**Lista di controllo per la valutazione preliminare
(art. 6, comma 9, D.Lgs. 152/2006)**

Interconnessione a 150 kV "Sorrento – Vico Equense – Agerola – Lettere" e opere connesse

CODIFICA ELABORATO	 TERN A G R O U P
RGFR11001CATS03415

Figura 2: Tracciato in VNL uscita buca giunti GMS7A dell'Intervento 1 Tratto 3 (VNL C05)

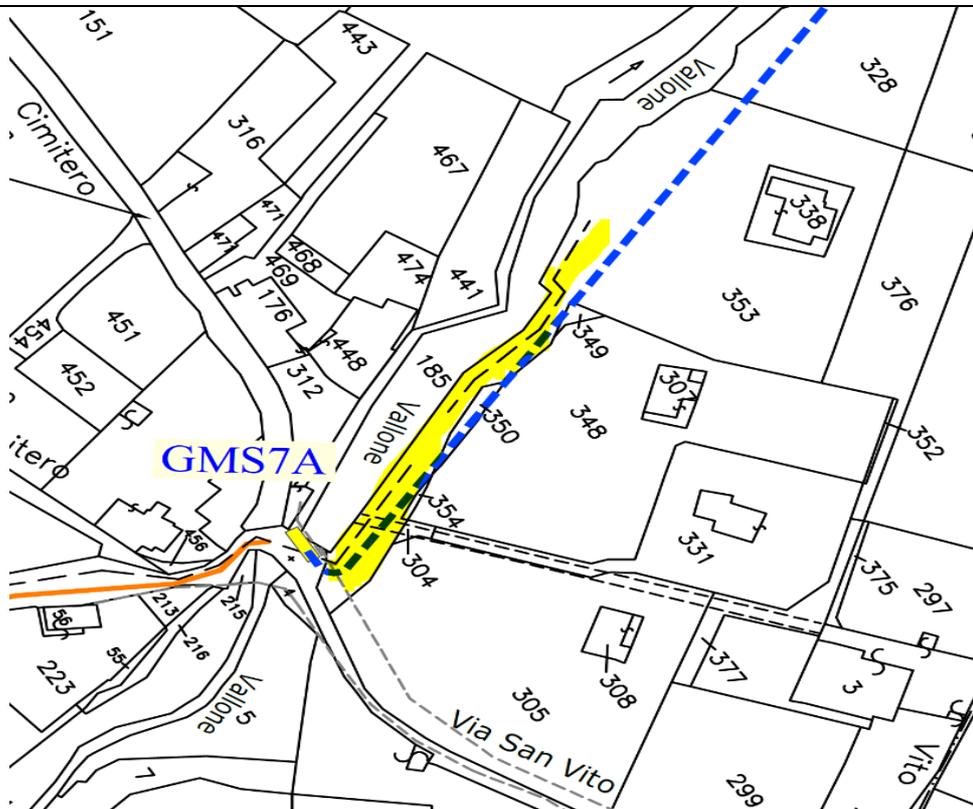
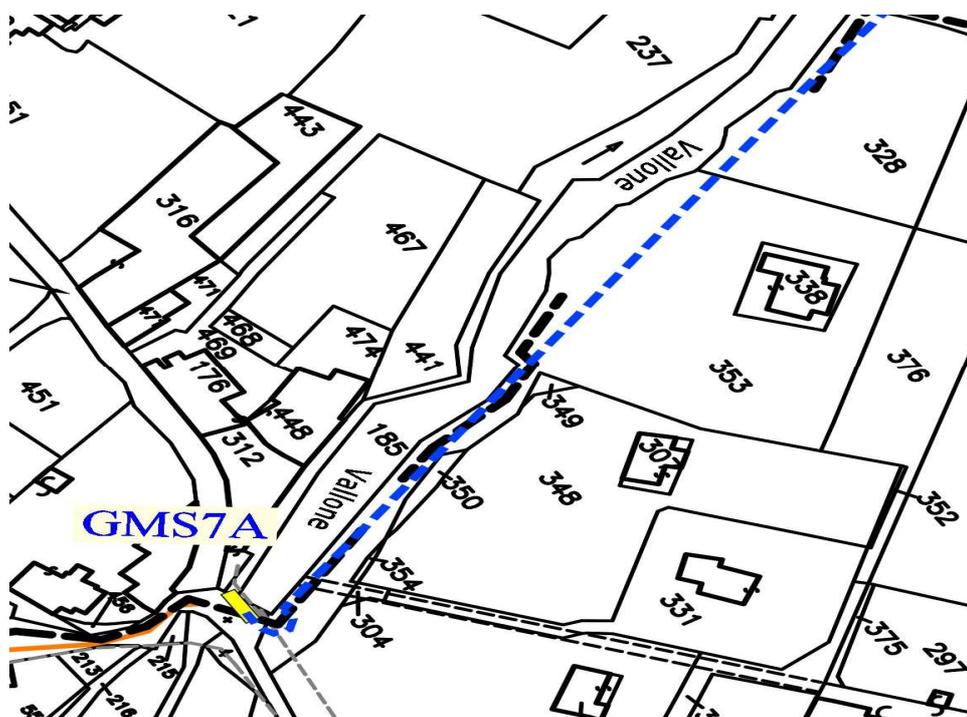
La variante non localizzativa ricade nel comune di Sant'Agnello (NA) e interessa la parte in cavo del tracciato in uscita dalla buca giunti GMS7A dell'intervento 1 tratto 3 Sorrento – Vico Equense; tale variante assume rilievo non localizzativo rispetto al progetto definitivo approvato.

Il progetto autorizzato con decreto 239/EL-307/283/2018 del 27/12/2018 prevede che il tracciato del cavo attraversi delle particelle di terreni privati site nel comune di Sant'Agnello.

In fase di progettazione esecutiva allo scopo di vincolare il meno possibile particelle private, vista la presenza di una strada in cemento non rilevata in fase di progetto per autorizzazione, si ritiene necessario apportare un minimo spostamento (circa 4metri) del tracciato per una lunghezza di circa 100metri sulla stessa, in modo da "liberare" i fondi precedentemente interessati riducendo l'impatto sul territorio.

Le immagini seguenti rappresentano il tracciato del cavo su catastale relativo al PTO e a seguito dell'ottimizzazione.

Figura 3: Attraversamento azienda Vinaccia (VNL C02)

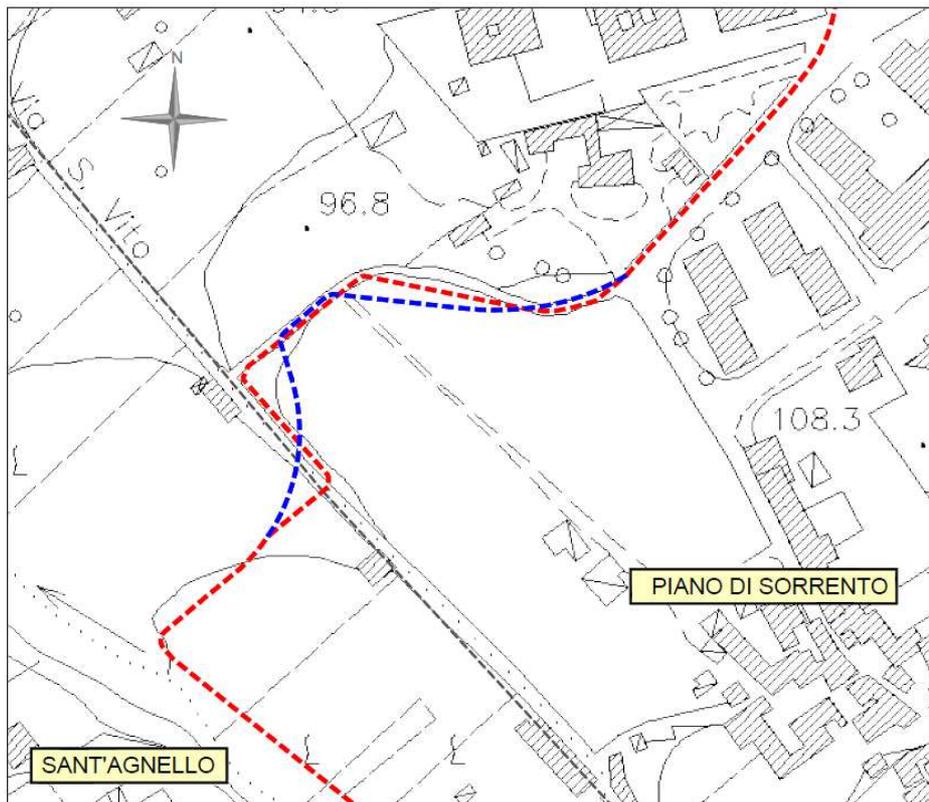
La variante non localizzativa ricade tra il comune di Sant'Agello e di Piano di Sorrento (NA) ed interessa l'attraversamento dell'azienda Vinaccia dell'intervento 1 tratto 3 del tracciato Sorrento – Vico Equense; tale variante assume rilievo non localizzativo rispetto al progetto definitivo approvato.

Il progetto autorizzato con decreto 239/EL-307/283/2018 del 27/12/2018 prevede lo scavo a cielo aperto nella particella 2895 del foglio 6 di proprietà Vinaccia fino alla buca giunti 8 posizionata su strada.

In riferimento all'interferenza con la particella 2985 del foglio 6 nel comune di Piano di Sorrento, in fase di sopralluoghi in loco, insieme ai proprietari, si è riscontrato la presenza di un impianto di agrumeto non presente durante la fase autorizzativa. Pertanto si è convenuto, insieme agli stessi, allo scopo di interferire il meno possibile con lo stato attuale dei luoghi, di evitare di eseguire scavi a cielo aperto utilizzando la tecnica della TOC (Trivellazione Orizzontale Controllata).

Figura 4: Attestazione palo SV01-VAR "Intervento 1 Tratto 3" (VNL C04)

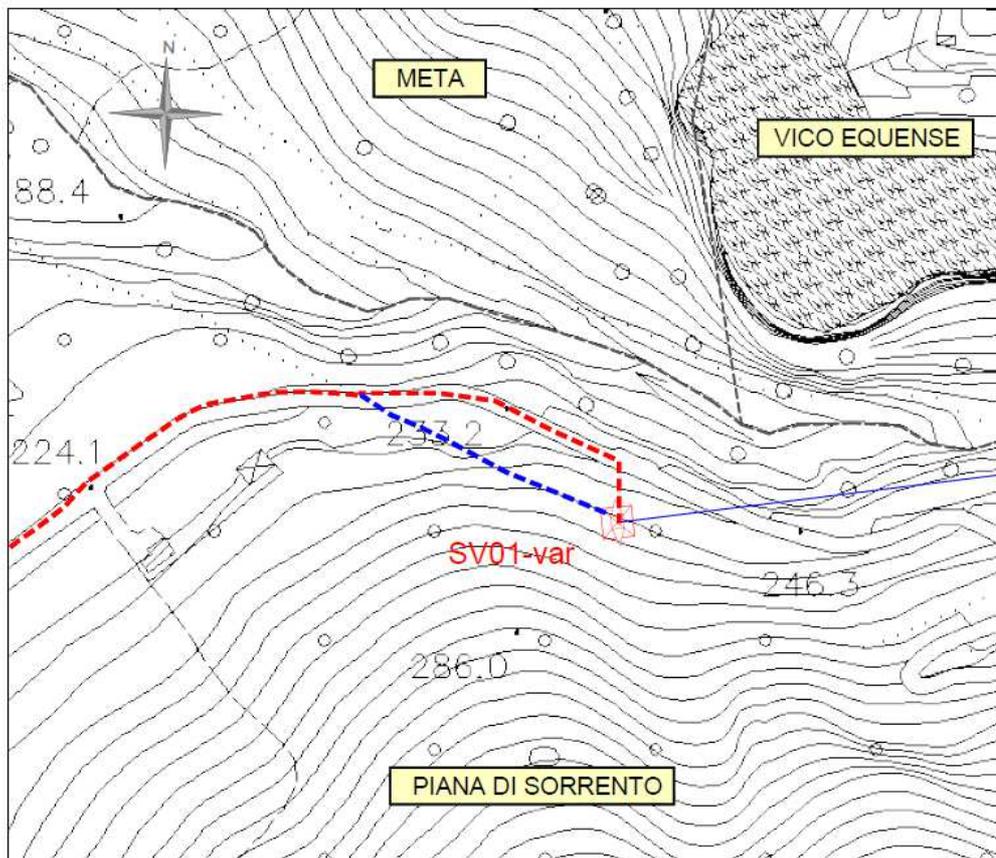
La variante non localizzativa ricade nel comune di Piano di Sorrento (NA) ed interessa l'attestazione al palo SV01-VAR Intervento 1 Tratto 3; tale variante assume rilievo non localizzativo rispetto al progetto definitivo approvato.

Il progetto autorizzato con decreto 239/EL-307/283/2018 del 27/12/2018 prevede l'attestazione al palo SV01-VAR mediante una risalita con forte inclinazione.

A seguito di indagini geognostiche eseguite durante la fase di progettazione esecutiva lungo il tracciato autorizzato, vista la forte inclinazione di risalita ed i risultati delle indagini stesse, si conviene raggiungere il palo di transizione SV01-var mediante un tracciato con inclinazione minore percorrendo la pista di accesso già autorizzata per la realizzazione del sostegno.

Di seguito immagine esplicativa dell'ottimizzazione di tracciato del cavo.
